一般共同溝 配管交換工事の概要

申請内容

概略図

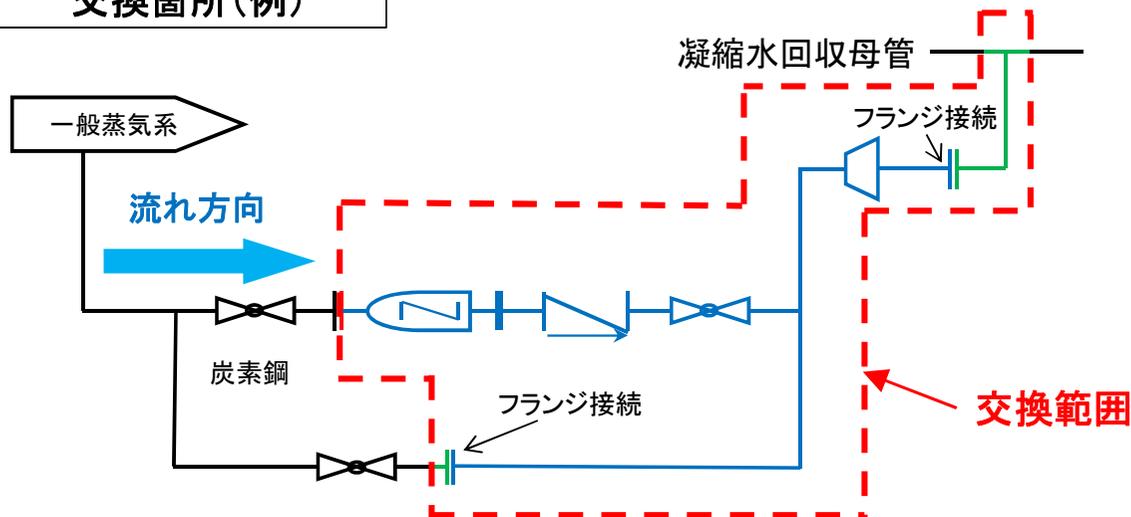
一般共同溝に設置している一般蒸気系の凝縮水配管の一部に水滴(非放射性)を確認したため、当該箇所を詳細に確認したところ、一部に配管の減肉を確認した。これを踏まえ、本事象の水平展開として、当該箇所と類似の構造を持つ一般共同溝内の配管の肉厚を測定したところ、一部に減肉を確認した。このため、当該箇所および水平展開で減肉を確認した箇所について、減肉の進行に耐性の高いステンレス鋼配管へ交換を実施する。(安全確保の観点から、ステンレス鋼配管への交換を実施済み。)
